Verkeersveiligheid wTB

ZUIDASDOK

Kenmerk: D10036683.2

1 SAMENVATTING WIJZIGINGEN

Figuur 2 Wijziging 1 met fietsstraat met auto te gast

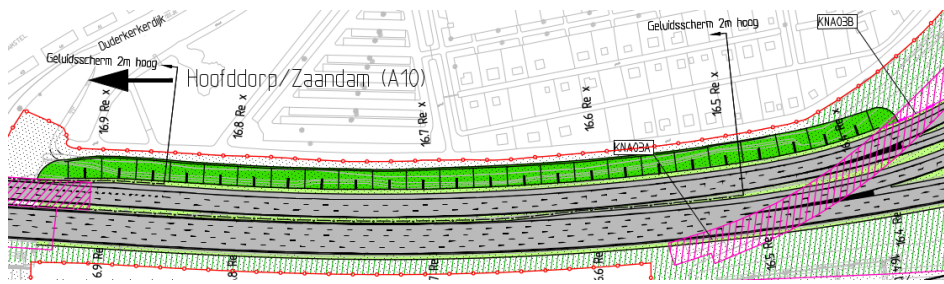
In het TB was bij de Ouderkerkerdijk een situatie voorzien waarbij er een losliggend fietspad werd toegevoegd. Daarvoor zou de watergang plaatselijk moeten worden versmald. In verband met op die locatie aanwezige essentiële kabels en leidingen is dat niet inpasbaar. In het wTB is daarom de Ouderkerkerdijk opgenomen als een fietsstraat.

Het losliggende fietspad wordt gecombineerd met de rijbaan. De nieuwe (gecombineerde) weg krijgt de status “fietsstraat”, waarbij de “auto te gast is”. Tevens worden er antiverblindingschermen op de voertuigkering (tussen A10 en fietsstraat) geplaatst, en voorzieningen getroffen die voorkomen dat personen / dieren gemakkelijk de A10 kunnen bereiken.

Vanwege het geringe gebruik van de (fiets)straat door autoverkeer (alleen bestemmingsverkeer) en de inrichting als fietsstraat (verhoogde alertheid autoverkeer) zal de verkeersveiligheid niet negatief beïnvloed worden. Door het toepassen van een geleiderail langs de A10 wordt het aanrijdrisico op gebruikers van de fietsstraat beheerst.

Langs de verbindingsweg van de A10 is geen vluchtstrook aanwezig, waardoor er geen 'afstandsmarge' tussen de geleiderail en de rijbaan aanwezig is. Daarnaast is de rijtaak op deze locatie complex. Daarom gaat er extra aandacht uit naar het voorkomen van afleiding en schrikreacties voor het snelwegverkeer. Door het toepassen van antiverblindingschermen wordt het gevaar van verblinding weggenomen. Door het toepassen van een aanvullende afscherming tussen fietsstraat en geleiderail wordt het risico beheerst dat personen / dieren in de verleiding komen om over/onder de geleiderail de A10 te bereiken.

Figuur 4 Situatie TB

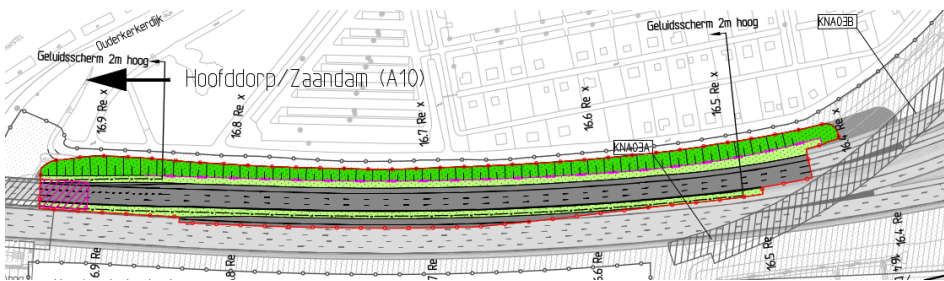
In het TB was er op de noordelijke hoofdrijbaan vanaf knooppunt Amstel tot aan de Amstelbrug enkel een vluchtstrook aanwezig over de eerste 100 meter. Vanuit verkeersveiligheid is het echter wenselijk de vluchtstrook maximaal door te trekken tot aan de Amstelbrug.

Vanwege de beperkte ruimte die beschikbaar is voor de groene inpassing van het volkstuintencomplex Amstelglorie, is in het TB geconstateerd dat er onvoldoende ruimte was om de vluchtstrook over de gewenste afstand door te trekken.

In afstemming met de omgeving is er voor de landschappelijke inpassing een nieuwe oplossing gevonden door het toepassen van een (begroeide) verticale grondkering en talud aan de omgevingszijde. Hierdoor ontstaat ruimte voor de extra vluchtstrook, zonder afbreuk te doen aan de inpassing van Amstelglorie.

De extra vluchtstrook wordt gerealiseerd ter plekke van Amstelglorie over een lengte van 200 meter (zie Figuur 5).

Het verlengen van de vluchtstrook ter hoogte van Amstelglorie levert een positieve bijdrage aan de verkeersveiligheid. Het biedt ruimte voor weggebruikers met pech en bij calamiteiten kunnen de hulpdiensten via de vluchtstrook de file passeren. Het verkort het wegvak waarover geen vluchtstrook aanwezig zal zijn, ter hoogte van de Rozenoordbrug.

4. Parallelrijbaan links bij afrit 9

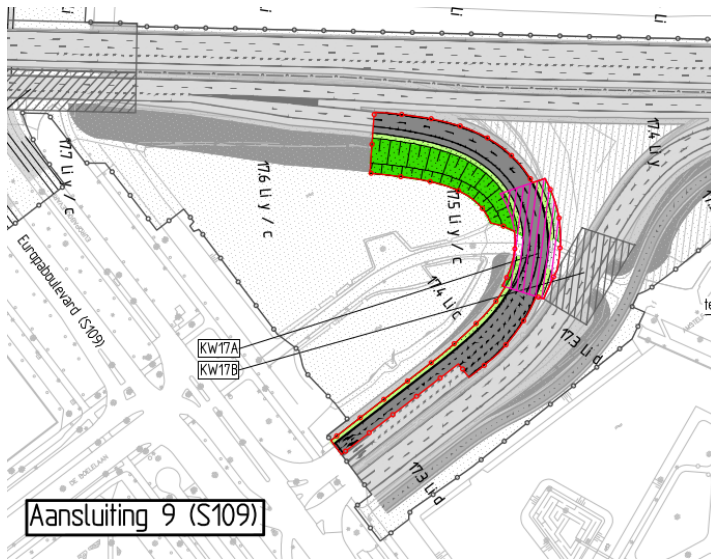
Deze afrit heeft in het TB een erg krappe boogstraal waarbij er weinig zicht is op het stroomafwaartse verkeer. Door een combinatie van meerdere ontwerpaspecten is de situatie niet voldoende verkeersveilig: een krappe boogstraal, het opdikken naar twee rijstroken, beperkt zicht op de wachtrij voor de verkeersregelinstantie (VRI, de stoplichten) door de geleiderail in de binnenbocht, en de locatie van de bewegwijzering na de bocht. Bij een wachtrij voor de VRI kan dit leiden tot onverwachte rembewegingen en kopstaartaanrijdingen. Een weggebruiker merkt vanwege de hoge rijtaakbelasting pas laat dat een actie is vereist.

Daarnaast is bij de nadere uitwerking van het TB gebleken dat het rijbaanprofiel over het bestaande KW17a te smal is om 2 vrachtauto's veilig naast elkaar te laten rijden. Door toevoeging van de parallelrijbaan is de bocht krappere geworden ten opzichte van de huidige situatie. Door deze krappere horizontale boogstraal kruist de afrit KW17a met een iets andere hoek. Omdat verkeer al zal voorsorteren met het oog op de stroomafwaarts gelegen opstelstroken, is de kans reëel dat twee vrachtwagens naast elkaar op de afrit rijden. Dit kan leiden tot flankaanrijdingen.

Om deze beide risico's te mitigeren wordt de afrit gewijzigd door de rijstroken te verbreden en de vluchtstrook door te trekken tot over het kunstwerk KW17a, dat daarop ook aangepast zal worden.

Doordat een bochtverbreding van 0,90 meter per rijstrook wordt toegepast en de vluchtstrook wordt doorgetrokken tot aan de opstelstrook voor rechtsaf, is de afrit berijdbaar voor twee vrachtwagens naast elkaar en is er voldoende zicht aanwezig op verkeer stroomafwaarts. Daarmee wordt de verkeersveiligheid op de afrit verbeterd omdat het verkeer de afrit kan overzien en tijdig kan anticiperen op het verkeer stroomafwaarts. Daarnaast is de afrit beter berijdbaar door de bochtverbreding in de rijstroken, waardoor de kans op laterale aanrijdingen kleiner is.

Figuur 9 Situatie wTB

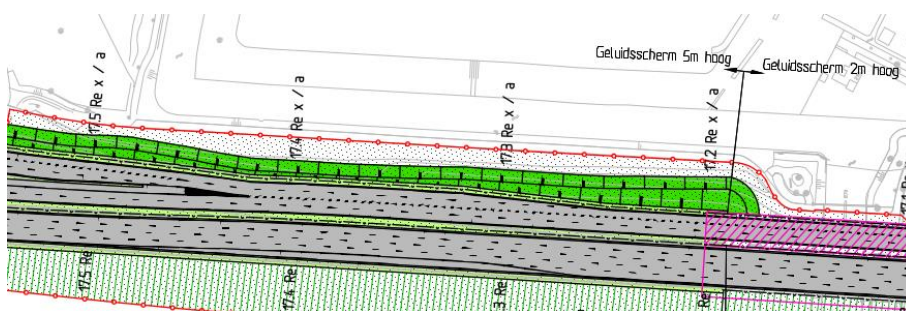
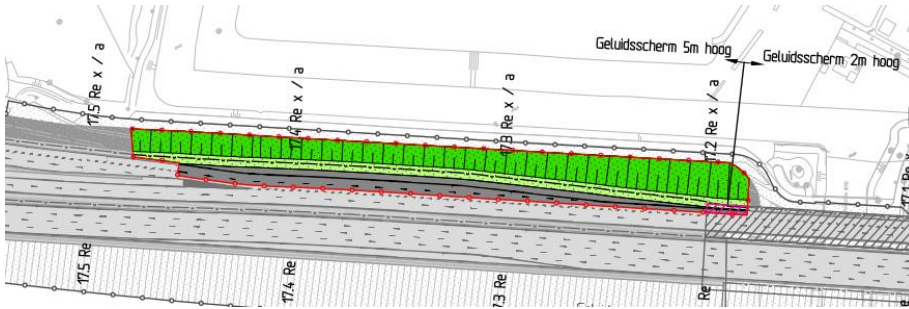
Ter plaatse van de parallelrijbaan rechts Rozenoordbrug en afrit 9 ontbreekt in het TB vanuit ruimtegebrek de vluchtstrook over grote lengte langs de noordelijke parallelrijbaan vanaf de Amstelbrug tot en met de afrit S109 Noord. Dit brengt risico's met zich mee voor de verkeersveiligheid: er is geen opstelruimte voor voertuigen met pech en bij probleemsituaties is er sprake van een slechte bereikbaarheid voor hulpdiensten die niet langs de file kunnen rijden. Vanwege de grote lengte waarover de vluchtstrook ontbreekt, vormt dit een veiligheidsrisico.

Bij de nadere uitwerking van het TB bleek dat met relatief weinig kosten ruimte kan worden gevonden voor een vluchtstrook op de noordelijke parallelrijbaan tussen de Rozenoordbrug en afrit 9.

Het toepassen van een vluchtstrook langs de uitvoegstrook tussen de brug over de Amstel en de afrit S109 Noord levert een positieve bijdrage aan de verkeersveiligheid. Het biedt ruimte voor weggebruikers met pech en bij calamiteiten kunnen de hulpdiensten via de vluchtstrook de file passeren. Het verkort het wegvak waarover geen vluchtstrook aanwezig zal zijn, ter hoogte van de Rozenoordbrug.

Figuur 11 Situatie wTB Zuidelijke tunnelbuis ZO

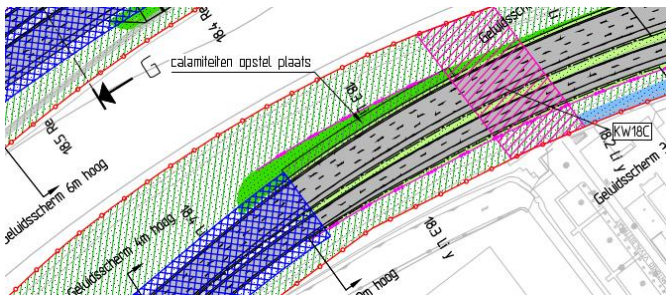
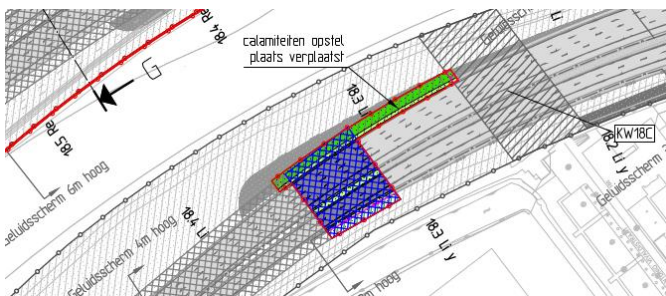
De huidige positie van de calamiteitenopstelplaats bij de tunneluitrit van hoofdrijbaan links is 7m naar het oosten verplaatst. Dit houdt verband met het verlengen van de open delen van de tunnelbak vanwege afwijkend aangetroffen grondwaterstanden. De maatregelvlakken open tunnelbak en calamiteitenopstelplaats zijn hierop aangepast.

Het deels situeren van de calamiteiten opstelplaats in de betonnen bak zal geen effect hebben op de verkeersveiligheid. Het wegbeeld voor het verkeer zal niet veranderen. Bovendien maakt het verkeer geen actief gebruik van het wrakkenterrein, waardoor de exacte invulling van dat terrein geen (negatieve) invloed heeft op de verkeersveiligheid.

Figuur 14 Situatie wTB

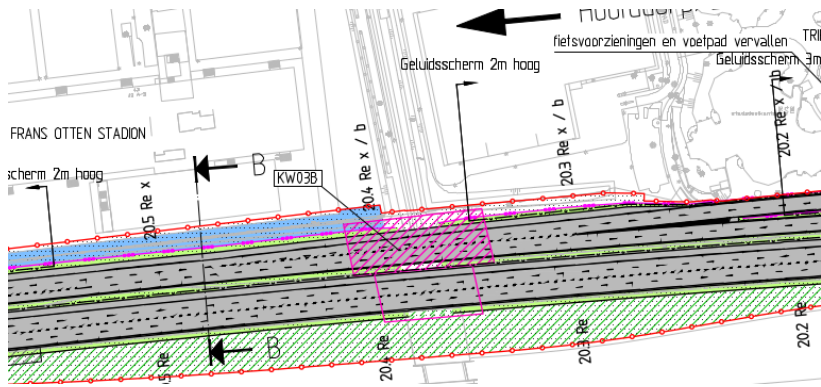
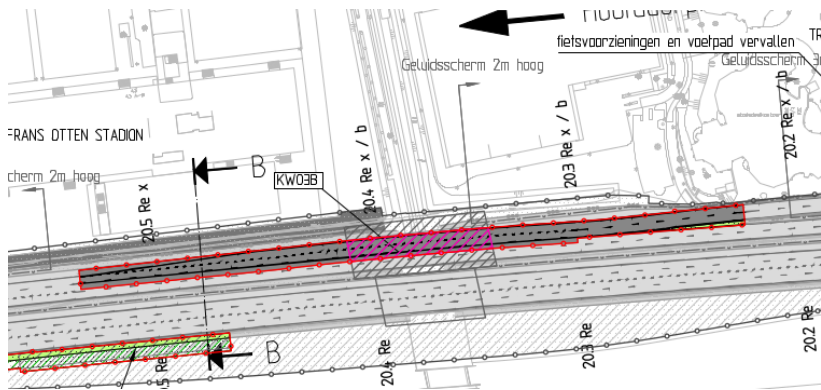
In het TB voegt het verkeer bij de toerit vanaf aansluiting 8 (S108 Noord) in op de rechter rijstrook van de parallelrijbaan door middel van een taperinvoeger (zie ter toelichting onderstaande afbeelding). Bij de voorbereiding van het TB werd op basis van simulaties van het verkeer op knooppunten en op- en afritten met FOSIM¹ besloten het ontwerp te handhaven. Bij de nadere uitwerking van het TB werd geconstateerd dat dit een risicovolle locatie is vanwege de combinatie van enerzijds het complexe wegontwerp en bewegwijzering en anderzijds de hoge verkeersintensiteiten en snelheidsverschillen vanwege de steile helling in de toerit.

Bij de nadere uitwerking van het TB is de bewegwijzering en signalering nader uitgewerkt en zijn nieuwe visualisaties opgesteld. Ook is een gedragskundige analyse uitgevoerd en is in nieuwe verkeersveiligheidsonderzoeken ervaring opgedaan met een ander type invoeging: een getrapte invoeger. Daaruit is gebleken dat op deze locatie sprake is van een complexe situatie qua bewegwijzering en signalering, die kan worden verbeterd met dit andere type invoeger.

In het wTB is gekozen voor een oplossing waarbij de taperinvoeger uit het TB wordt vervangen door een getrapte rechts invoegende rijstrook, ten koste van de vluchtstrook langs de toerit. Op basis van de integrale afweging van verkeersveiligheidscriteria is geconcludeerd dat het ontwerp van een getrapte invoeger beter is voor de verkeersveiligheid. Daarnaast is de getrapte invoeger beter voor de verkeersdoorstroming.

De taperinvoeging die in het TB voorzien was, was een complex wegvak vanwege de steile helling in de toerit en de hoge verkeersintensiteit. Na verdere uitwerking van de bewegwijzering en signalering bleek dat het wegvak nog complexer was en dat de informatie vanuit de bewegwijzering conflicteerde met de markering. Om deze complexiteit weg te nemen, is op basis van een integrale afweging van verkeersveiligheidscriteria (begrijpelijkheid, informatievoorziening, bruglichten, richtlijnen, vluchtstrooklengte, doorstroming, rembewegingen o.b.v. microsoluties) geconcludeerd dat het ontwerp van een getrapte invoeger, ondanks het ontbreken van een stuk vluchtstrook, beter is voor de verkeersveiligheid. Bovendien is de getrapte invoeger beter voor de verkeersdoorstroming.

Figuur 16 Situatie wTB

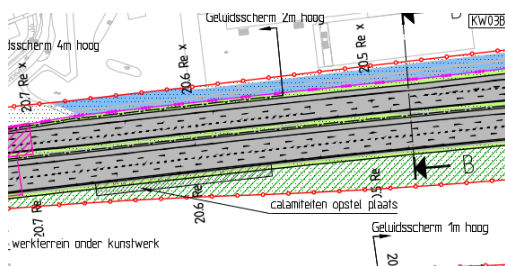
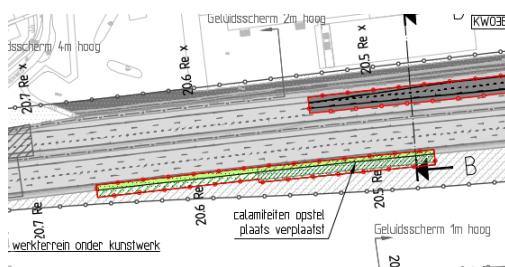
Door het wijzigen van de locatie van de calamiteiten opstelplaats blijft meer ruimte beschikbaar voor mogelijk toekomstige spoorse ontwikkelingen.

Het stroomafwaarts verplaatsen van de calamiteiten opstelplaats zal geen effect hebben op de verkeersveiligheid. Het wegbeeld voor het verkeer zal niet veranderen. Bovendien maakt het verkeer geen actief gebruik van het wrakkenterrein waardoor de exacte invulling van dat terrein geen (negatieve) invloed heeft op de verkeersveiligheid.
